# SERVICE BULLETIN

## AUSTAUSCH

### DES BENZINDRUCKREGLERS KPL. TNR. 887130

### SB-914-040 UL

BILD 1

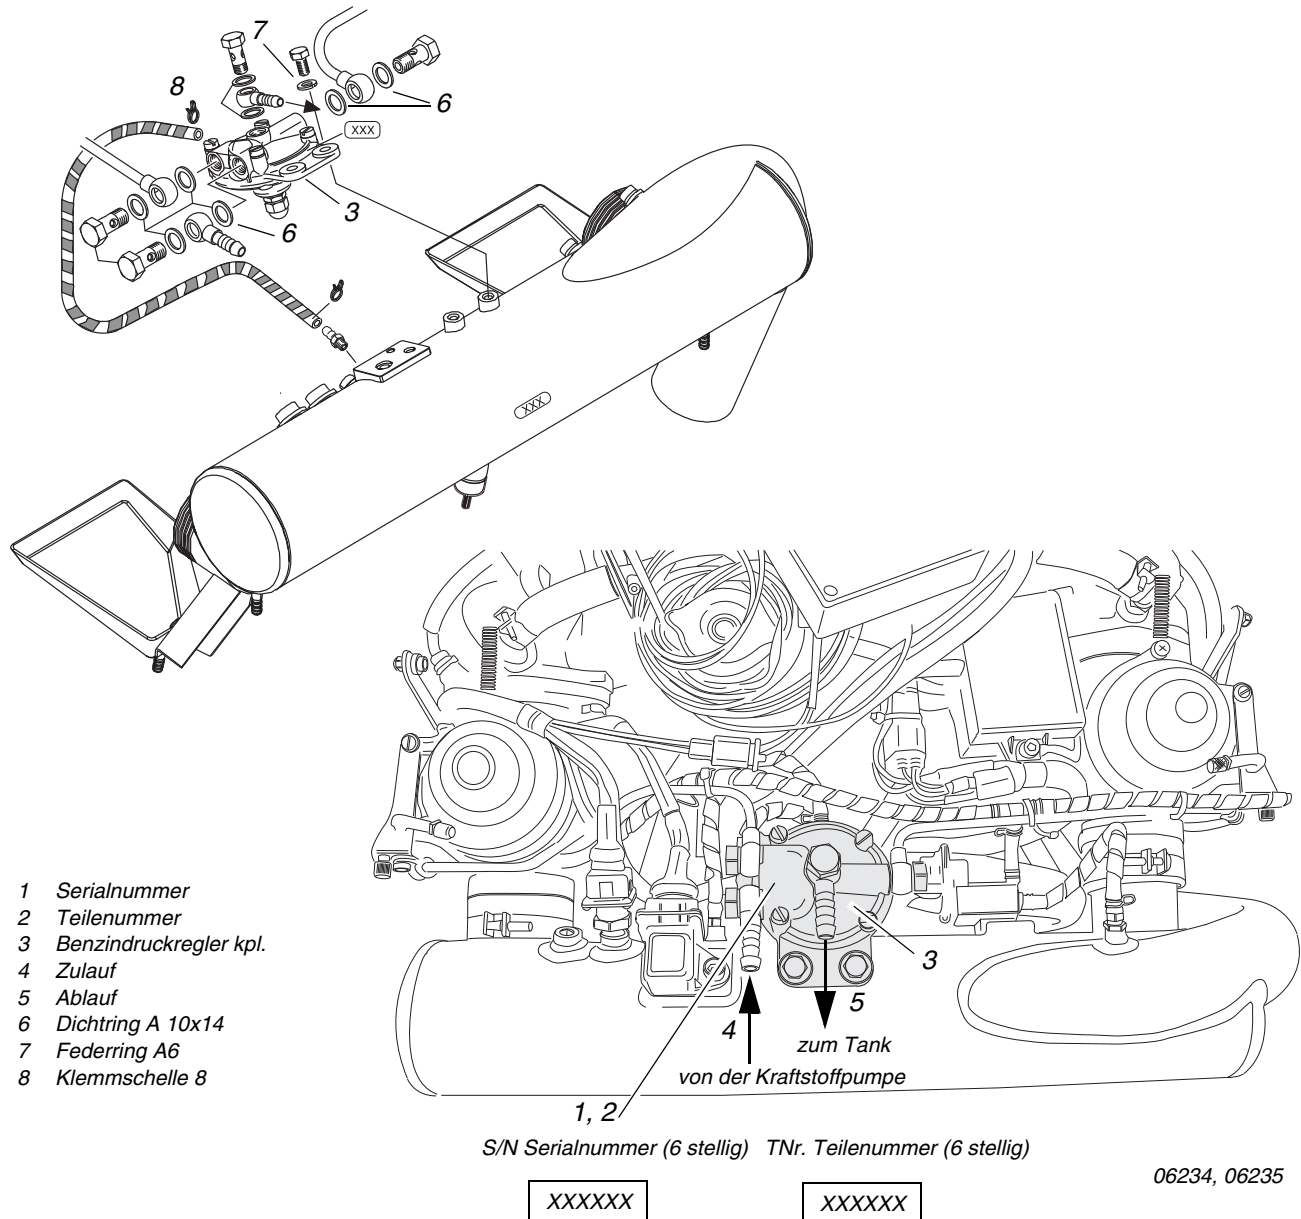
- ◆ **HINWEIS:** Die jeweilige Seriennummer (1) und die Teilenummer (2) des Benzindruckreglers (3) ist auf dem Benzindruckreglerflansch ersichtlich (siehe Bild 1).

Vereinzelte Fertigungsabweichungen am Gewinde des Benzindruckreglers könnten in späterer Folge zu leichten Undichtheiten im Bereich der Hohlschraube für die Retourleitung zum Tank führen.

Austausch des Benzindruckreglers kpl. TNr. 887130 für ROTAX® Motortype 914 (Serie).

1. Sichtkontrolle des Benzindruckreglers kpl. (1).
2. Demontage des alten Benzindruckreglers kpl. gemäß entsprechendem Wartungshandbuch.
3. Montage des neuen Benzindruckreglers kpl. gemäß entsprechendem Wartungshandbuch.

1. Kontrolle des Kraftstoffdruckes (ca. 250 hPa über dem Airboxdruck). Gegebenenfalls Einstellen des Kraftstoffdruckes gemäß entsprechendem Wartungshandbuch.
